地锁控制板更新：

Title		<Title>	
Size	A4	Document Number	<Doc>
Date:	Thursday, December 27, 2018		Sheet 1 of 5

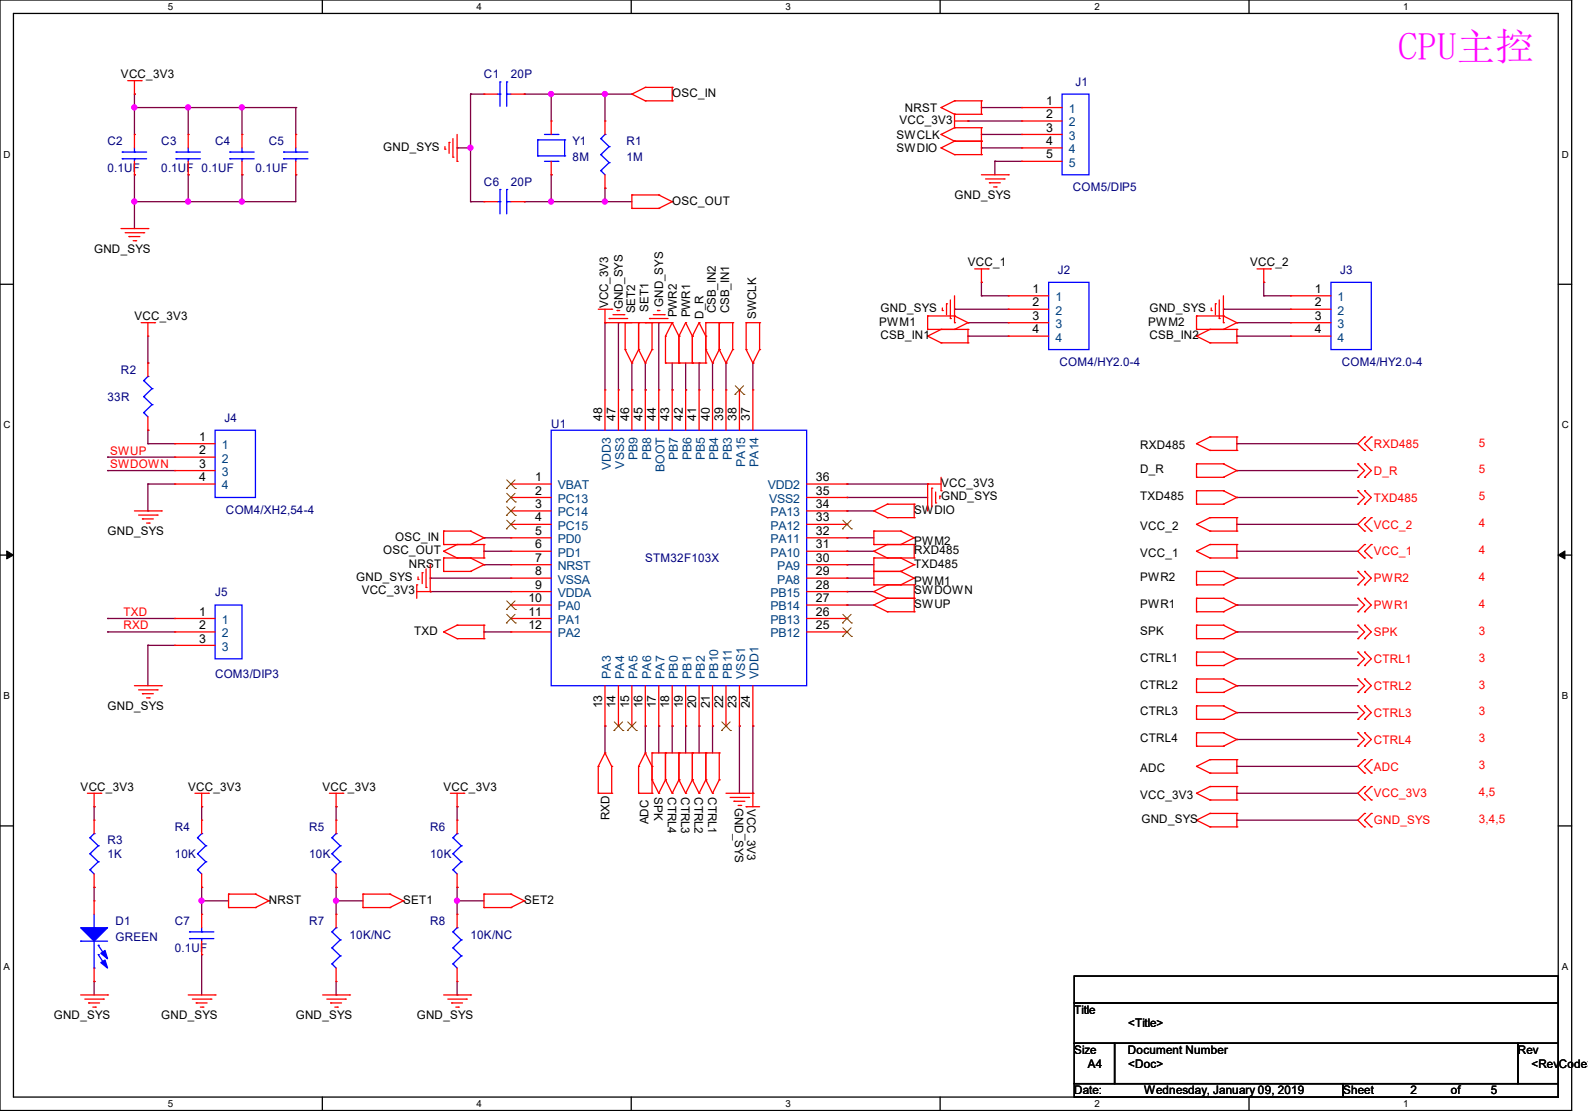
- 1、取消集成超声波电路，改为外置超声波模块
- 2、输入输出IO口不变，外置超声波模块增加电源可控，占用CPU PB6 PB7口，拉低为超声模块供电（超声模块的使用详见规格书）
- 3、预留超声波模块与地磁模块的接口切换电路，占用CPU PB8 PB9口，预设高电平为选用超声波，低电平为地磁（该功能暂未开通）
